1. Appareils concernés

Préparateurs indépendants d'eau chaude sanitaire :

- 100019196 : **OBPB 150** – Colis EC624
- 100019197 : **OBPB 200** – Colis EC625
- 100019198 : **OBPB 300** – Colis EC626
- 100019213 : **OBPB 400** – Colis EC627
- 100019214 : **OBPB 500** – Colis EC628

2. Description

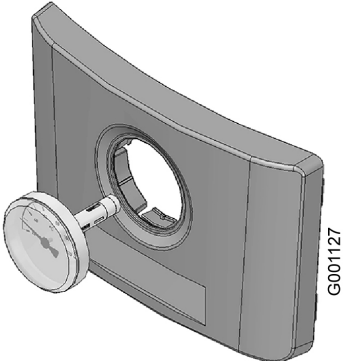
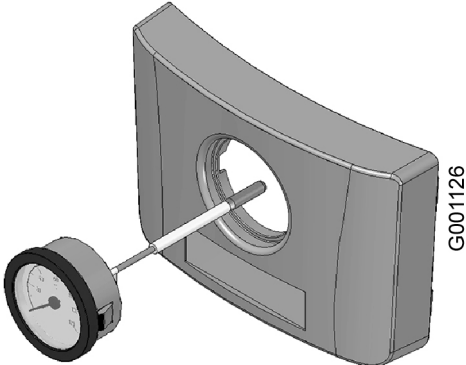
Afin d'améliorer la précision d'affichage de la température moyenne de l'eau chaude sanitaire, nous avons mis en place les éléments suivants sur les préparateurs d'ECS ci-dessus :

- un nouveau thermomètre avec bulbe
- un capot plus profond pour le montage du nouveau thermomètre.

L'ancienne et la nouvelle version de thermomètre sont livrables en pièces de rechange.

Un kit PR de référence **7713228** a été créé pour permettre d'équiper, si besoin, un préparateur ancienne version.
